Zusammenstellung mehrerer Vorschläge für die Hafenanlage in Duala.

Vorschlag I.

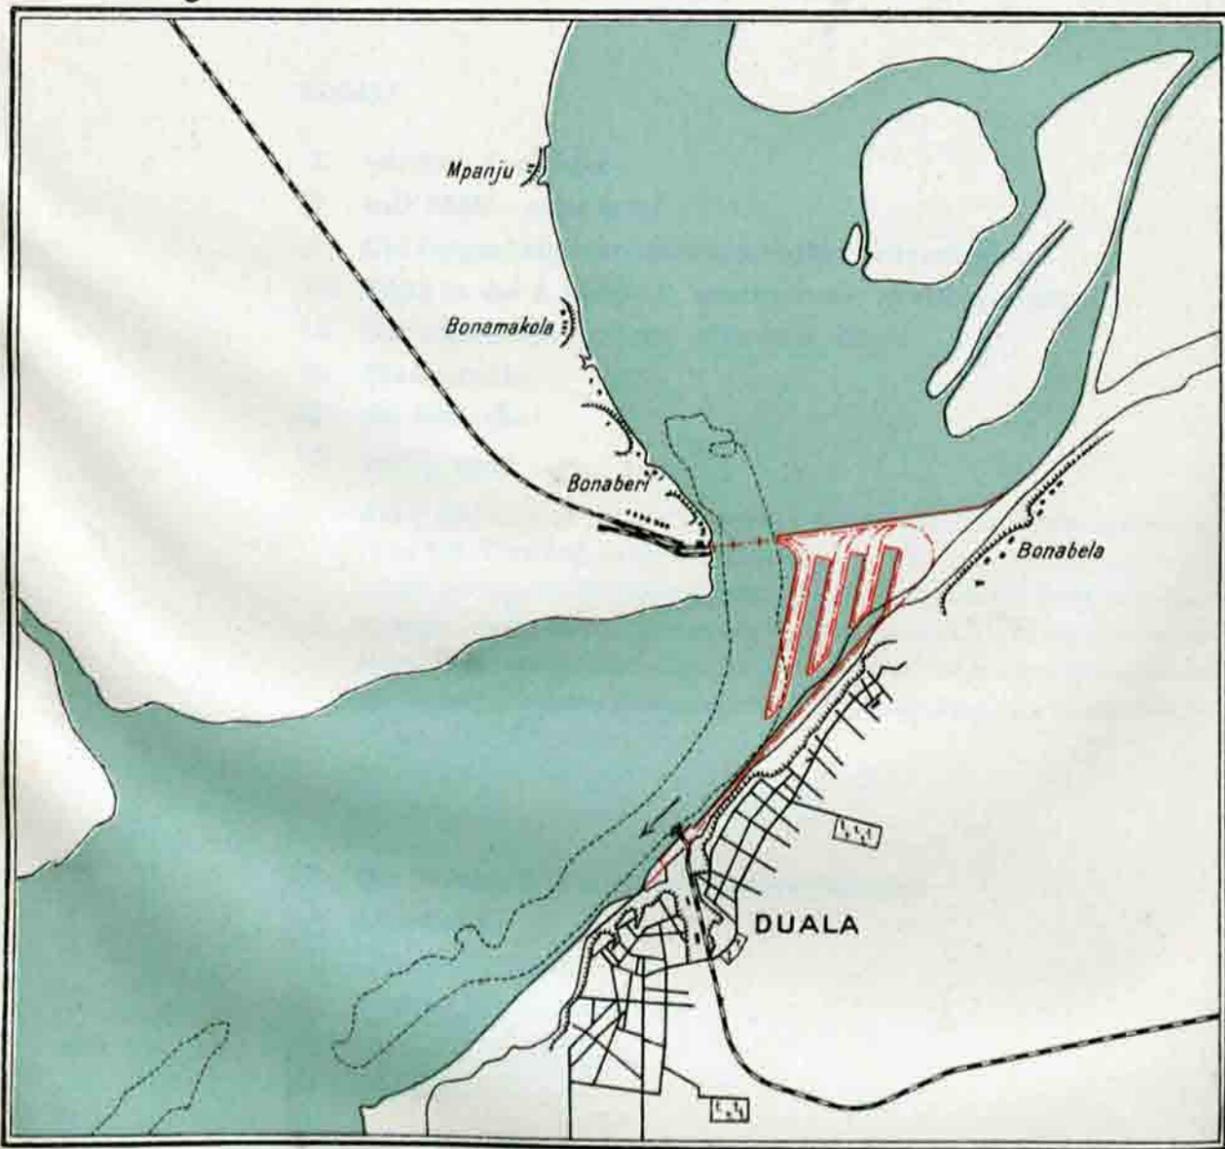
Nachteile: Unzulässige Einengung des Flußprofils
Voraussichtlich schwierige Fundierung

Vorschlag II.

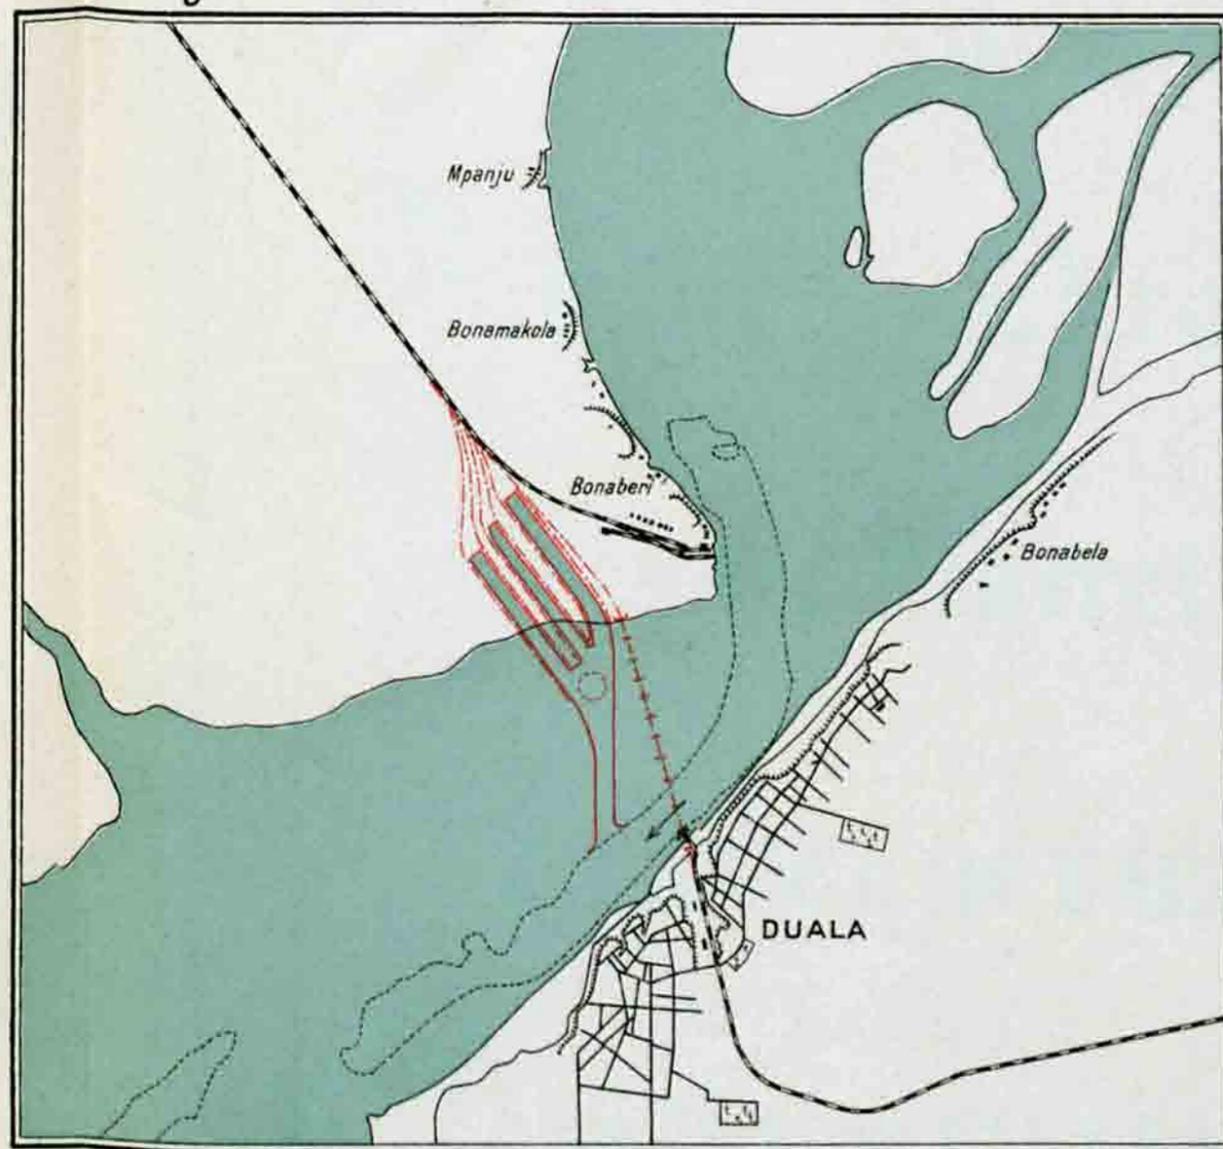
Nachteile: Anlagen nur auf rechtem Ufer, daher Notwendigkeit
baldigen Baues der Brücke (Baukosten über 10 Millionen)
Freihaltung der Fahrwinne
